1. Giriş

Bu bölümde proje kapsamında hazırlanan ve katılımcılara ulaştırılan S3C2440 ARM çalışma devresi üzerindeki donanım kontrollerinin nasıl yapılacağı ve devrede mevcut bazı aksaklıkların nasıl giderileceği anlatılacaktır.

Şekil 2-2 Lehim Artığı Görünümü

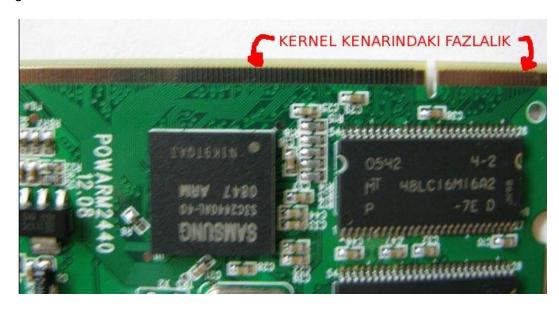
Kartın bazı bölgelerinde (örneğin CS8900 ve etrafı, kernel soketi, vb.) lehim taşmaları oluşmuş olabilir. Bunların bir büyüteç eşliğinde gözlemlenmesi ve düzenlenmesi gerekecektir.

Şekil 2-3 Kernel Kartındaki Fazlalık Bölümün Görünümü

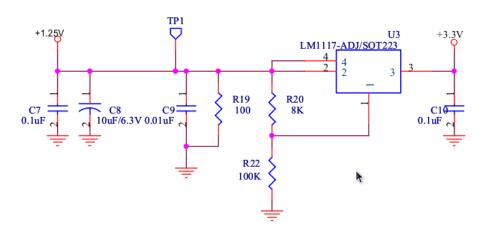
"Kernel" kartı üretim esnasında ucundan sivriltilerek sokete girebilir duruma getirilmeye çalışılmış, ancak bu sivrilik kart yuvaya girse dahi temas etmesini engellemektedir. Bu hatanın giderilmesi için aşağıdaki şekilde gösterildiği üzere kernel kartının uç kısmının pinlere 0.5mm kalana kadar törpülenmesi gerekmektedir.

Şekil 2-8 LM1117-ADJ Uygulaması

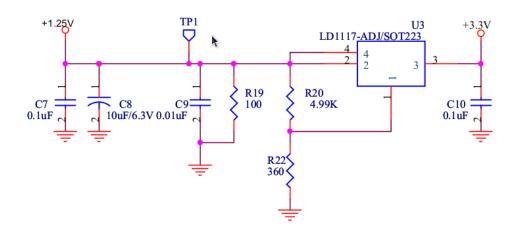
Bu uygulama notu ışığında devremizdeki R20 ve R22 dirençlerinin değerinin aşağıdaki gibi 4.99K ve 360 ohm olması çıkışında 1.25V elde edilebilmesi için uygun oranlardır;

Bu sorunun çözümü için pek çok alternatif yöntem uygulanabilir;

- R20 ve R22 dirençlerinin her ikisi de 4.99K ve 360 ile değiştirilebilir,
- R20 değeri 100K olarak tutulup R22 değeri 300 ohm ile 1K ohm arası bir değer ile değiştirilerek regülatör çıkışı 1.25V – 1.40V aralığına getirilir,
- R22 direnci kısa devre edilerek regülatörünün referans değeri şaseye çekilir.
 Bu durumda LM1117-ADJ regülatörünün çıkışı 1.25V olacaktır.

Şekil 2-11 Ethetnet Arayüzü

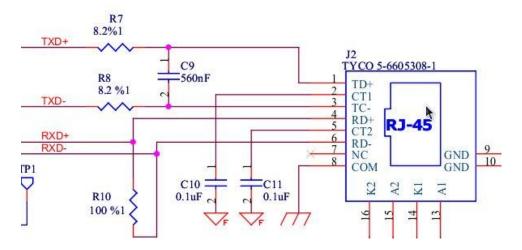
Ethernet arayüzündeki RF (Radyo Frekans) girişimini engellemek amaçlı kullanılan C9 kapasitörü 560pF yerine 560nF olarak yerleştirilmiştir. Bu durum arayüzün sinyal seviyesini oldukça azaltacağından ethernet arayüzünün çalışmasını engelleyecektir.

Bu sorunun giderilebilmesi için powarm.com katılımcıları tarafından uygulanan değişik çözümlere ilişkin çözümlerin fotoğrafları aşağıdaki gibidir;

Şekil 2-13 Hatalı Şema Bağlantıları

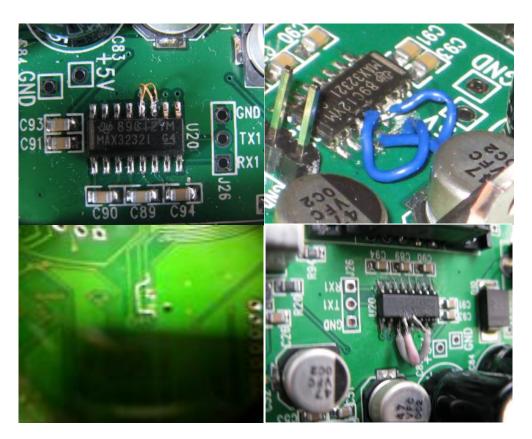
sinyal genliğini ayarlayamaktır. Devre şeması çizilirken aşağıdaki şekilde de görüldüğü üzere TXD0 ile RXD0 portları karşılıklı olarak yanlış bağlanmıştır.

Bu hatayı gidermek için MAX232 entegresinin RXD0 ve TXD0 bağlantılarının bulunduğu 11 ve 12 numaralı pinlerinin CPU'ya giden bağlantılarının çapraz olarak değiştirilmesi gerekmektedir.

- Kartın arka yüzeyindeki yolları çapraz olacak şekilde köprü yaparak,
- Entegrenin bacaklarını havaya kaldırıp, devreye çapraz köprü ile geçiş yaparak, veya
- Bacakların karta değdiği noktayı maket bıçağı ile kesip çapraz köprü yaparak sağlayabilirsiniz.
